**Förslag till ändring och
utvidgning av stadsplan för
S:TA BIRGITTAS KYRKOGRÅRD
i Skövde stad**

upprättat den 20 augusti 1957 av

BESKRIVNING

hörande till förslag till ändring
och utvidgning av stadsplan för
S:A BIRGITTAS KYRKOGRÅRD i
Skövde stad.

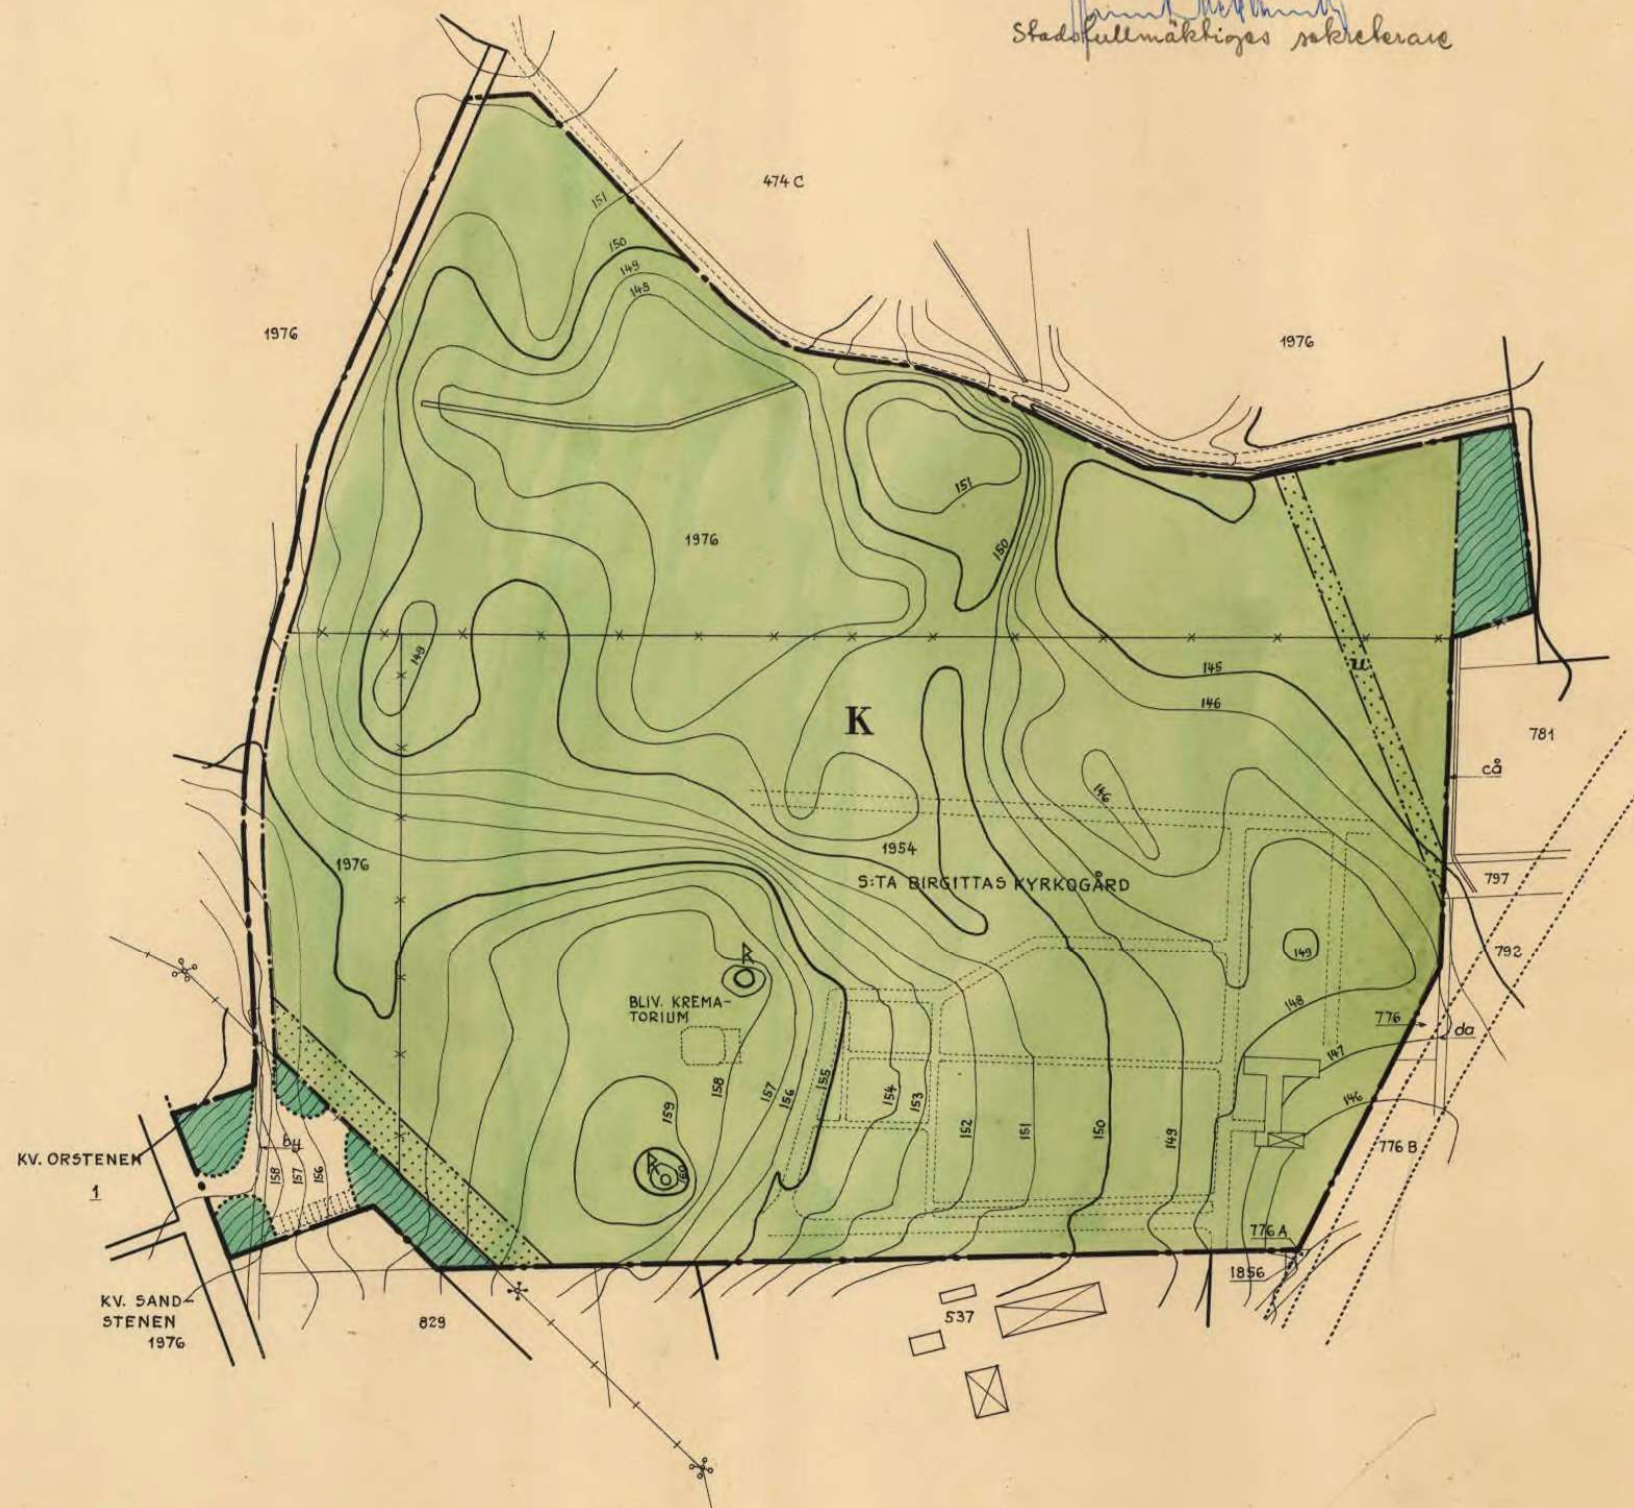
Ritningarna lämna ingen upplysning om närbelägna brunnar och närbelägen bebyggelse. Det nuvarande ålderdomshemmet ligger så nära som 9 m. från begravningsplatsens närmsta gräns. Detta är icke en lämplig placering. Ingången till kyrkogården ligger även för nära ålderdomshemmets inkörspport. Denna sista synpunkt har ju intet hälsovårdsintresse. Enligt hälsovårdsstadgan får gränsen till begravningsplats ej förläggas närmare än 18 m från närmaste bostadsrum.

Angående förelag nr 4 kan ifrågasättas om icke parkeringsplatser borde ha angivits å planförelaget. Vid granskning har i övrigt, ur de synpunkter vägförvaltningen har att beakta anledning till erinringar mot föreslagna ändringar av planförelagen icke förekommit.

Verkställda markundersökningar utvisa att vidgade området överallt består av grus och sand med mindre sten utom i nordöstra hörnet, där befintlig mosse (gul färg å bifogade karta) är avsedd att uppfyllas till 2 meters höjd. Uppfyllnaden är redan till större delen verkställd. Området här är avsett för urngravar samt ekonomitrymmen.

I nordväst är tänkt att inom lägsta delen anlägga en damm, vilken förutom trevnadsvärde samtidigt kan tjänstgöra som brandreserv. Med grönt markerat område skall påfyllas ca 1,5 meter. Lämpliga fyllnadsmassor erhållas mot transportkostnad från stadens allmänna arbeten samt husgrunder i samband med nybyggnader.
